Hodnocení stavu hydroizolační vrstvy **z PVC-P fólie a asfaltových pásů,** **doporučení nápravných opatření**

Objekt: **Název objektu:** ZŠ a MŠ Tomáše Šobra, Písek
Ulice: Šobrova 2070
Město: Písek – Budějovické Předměstí
PSČ: 397 01

Foto /1/ Pohled na předmětný objekt s vyznačením předmětné střechy a jejím označením A (zeleně). Zdroj foto www.mapy.cz.

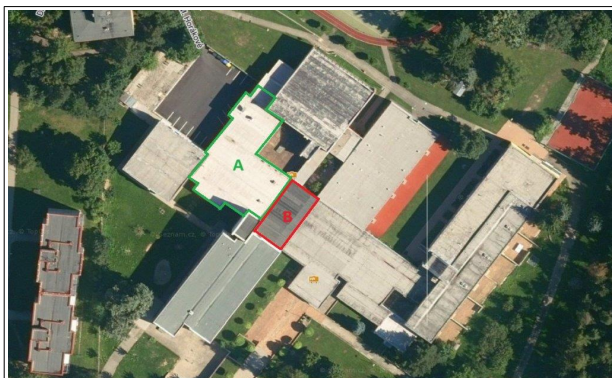
V téměř celé ploše střechy jsou zřetelná místa, kde je fólie degradovaná a je v nich patrný úbytek hmoty a tedy i snížení její výsledné tloušťky.

Jako první byla provedena namátková vizuální prohlídka krytiny a jejích spojů. Ve spojích a ploše krytiny byly zjištěny defekty (perforace apod.). Krytina vykazuje známky zvýšené degradace projevující se poklesem podílu změkčovadel (ztvrdnutí fólie). Fólie již nemá potřebné vlastnosti, aby spolehlivě plnila dále svoji funkci. Tyto defekty v budoucnu budou příčinou nežádoucích přímých nátoků srážkové vody do skladby střechy a dále do podstřeší.

Byla také provedena zkouška namátkově vybraných spojů krytiny zkušební jehlou. V kontrolovaných spojích byly zjištěny netěsnosti.

Vizuálně byly kontrolovány i detaily převedení krytiny na prostupující a ukončující konstrukce. Lokálně byly v těchto detailech zjištěny netěsnosti.

V úžlabí střechy se vyskytují kaluže dlouhodobého charakteru.

Vzhledem ke zjištěnému stavu hydroizolační vrstvy, rozsahu a povaze poškození nelze doporučit provádět opravu lokálně, ale doporučuji přistoupit ke kompletní výměně krytiny v celé ploše střechy označené červeně výše na foto 1. Důvodem je především degradace projevující se poklesem podílů změkčovadel a množství defektů ve stávající krytině, jejich relativně problematická lokalizace a mnohdy obtížné nebo nemožné napojení nové krytiny na krytinu stávající vodotěsným a dlouhodobě trvanlivým mechanicky pevným spojem. Provizorní opravu defektů tmelením apod. nelze považovat za dlouhodobě spolehlivé řešení a případnou výměnu krytiny doporučuji provést co nejdříve, aby se předešlo případným škodám na konstrukcích objektu a v jeho interiéru. Po demontáži stávající krytiny a předpokládané podkladní separační vrstvy lze novou krytinu provést např. z mechanicky kotvené PVC-P fólie DEKPLAN 76 vhodně separované od podkladu např. textilií FILTEK 300. Před zahájením provádění a v případě potřeby i v rámci provádění výměny krytiny, je nutno zkontrolovat vlhkostní stav skladby střechy v celé ploše! Na základě výsledků kontroly pak musí být rozhodnuto o případné nutnosti výměny tepelné izolace nebo dalších vrstev zasažených vlhkostí. V rámci výměny krytiny bude mimo jiné nutno rekonstruovat veškeré detaily ukončení krytiny po obvodě a v napojení na prostupující konstrukce (výlezy, odvětrání kanalizace, vtoky atd.).

Z výše uvedeného vyplývá, že nelze doporučit napojení stávající hydroizolační vrstvy na novou hydroizolační vrstvu nově budované přístavby objektu. Toto napojení by nebylo vodotěsným a dlouhodobě trvanlivým mechanickým pevným spojem.

V rámci výměny povlakové krytiny doporučujeme doplnění spádové vrstvy (tepelně izolačních spádových klínů) úžlabí střechy tak, aby nevznikaly kaluže dlouhodobého charakteru.

Foto /3/ Pohled na část střechy budoucího napojení na objekt nové přístavby.

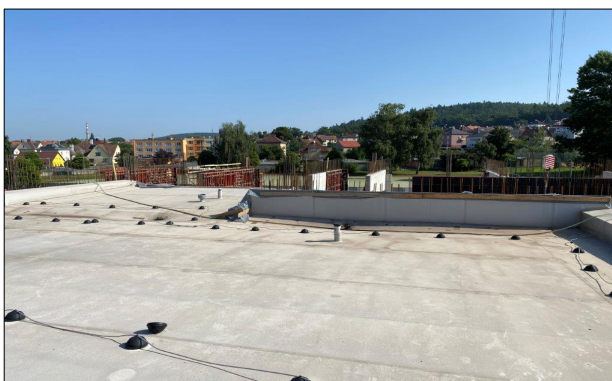
Foto /4/ Kaluže dlouhodobého charakteru.

Foto /5/ Nesystémová oprava hydroizolační fólie.

Foto /6/ Defekt ve spoji hydroizolačních fólií.

Foto /7/ Zvýšená degradace fólie (vystupující nosná vložka).

Foto /8/ Zvýšená degradace fólie (vystupující nosná vložka).

Foto /11/ Pohled na předmětný objekt s vyznačením předmětné střechy a jejím označením B (červeně). Zdroj foto www.mapy.cz.

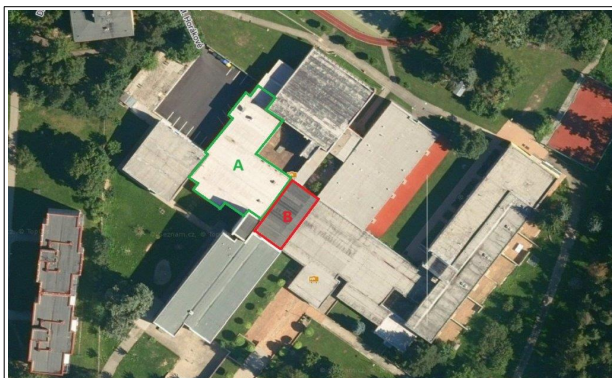
V téměř celé ploše střechy jsou zřetelná místa, kde je hydroizolace poškozena, degradovaná a chybí ochranný posyp.

Jako první byla provedena namátková vizuální prohlídka krytiny a jejích spojů. Ve spojích a ploše krytiny byly zjištěny defekty. Krytina vykazuje známky zvýšené degradace projevující se chybějícím posypem, vrásněním, boulením a nepřídržností k podkladu. Asfaltové pásy již nemají potřebné vlastnosti, aby dále spolehlivě plnily svoji funkci. Tyto defekty v budoucnu budou příčinou nežádoucích přímých nátoků srážkové vody do skladby střechy a dále do podstřeší.

Byla také provedena zkouška namátkově vybraných spojů krytiny zkušební špachtlí. V kontrolovaných spojích byly zjištěny netěsnosti.

Vizuálně byly kontrolovány i detaily převedení krytiny na prostupující a ukončující konstrukce. Lokálně byly v těchto detailech zjištěny netěsnosti.

Vzhledem ke zjištěnému rozsahu a povaze poškození nelze doporučit provádět opravu lokálně, ale doporučuji přistoupit ke kompletnímu zhotovení nové krytiny v celé ploše střechy označené červeně výše na foto 11. Důvodem je především množství defektů ve stávající krytině a jejich relativně problematická lokalizace. Případnou novou krytinu doporučuji provést co nejdříve, aby se předešlo případným škodám na konstrukcích objektu a v jeho interiéru.

Před realizací doporučujeme provést sondy za účelem zjištění původní skladby střechy a jejího vlhkostního stavu. Dále navrhujeme provést výtažné zkoušky pro ověření možnosti stabilizace nových vrstev mechanickým kotvením.

Pro obnovu krytiny a předpokládané podkladní separační vrstvy lze provést v souladu s požadavky objednatele [1] novou krytinu např. z mechanicky kotvené PVC-P fólie DEKPLAN 76 vhodně separované od podkladu např. netkanou textilií FILTEK 300. Podklad pro nové vrstvy předpokládáme souvrství asfaltových pásů, které budou v případě potřeby vhodně vyrovnaný, vyspraveny a nebudou se v nich vyskytovat vrásky apod. Doporučujeme zvýšení sklonu střechy pomocí klínů tepelné izolace.

V rámci výměny krytiny bude mimo jiné nutno rekonstruovat detaily jejího ukončení po obvodě a v napojení na prostupující konstrukce (průchodky pro elektroinstalaci, zábradlí, odvětrání kanalizace apod.).

Foto /14/ Degradovaná hydroizolace se zbytky ochranného posypu.

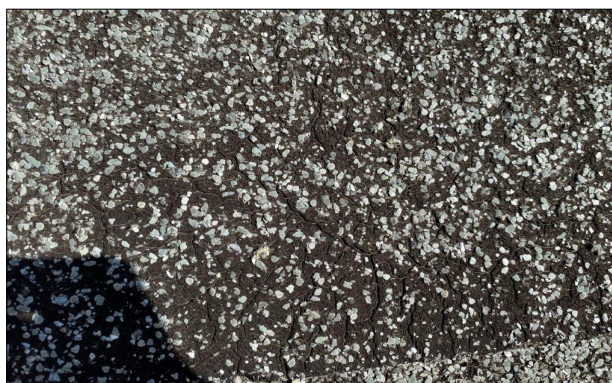
Foto /15/ Defekt ve spoji hydroizolační vrstvy.

Foto /16/ Defekt ve spoji hydroizolační vrstvy.

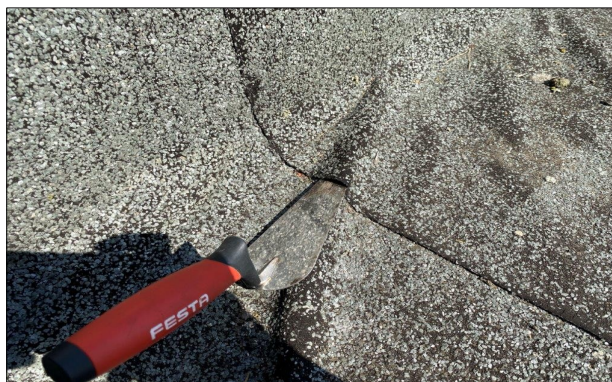
*Foto /17/ Zvrásnění hydroizolační vrstvy.**Foto /18/ Zvrásnění hydroizolační vrstvy.*
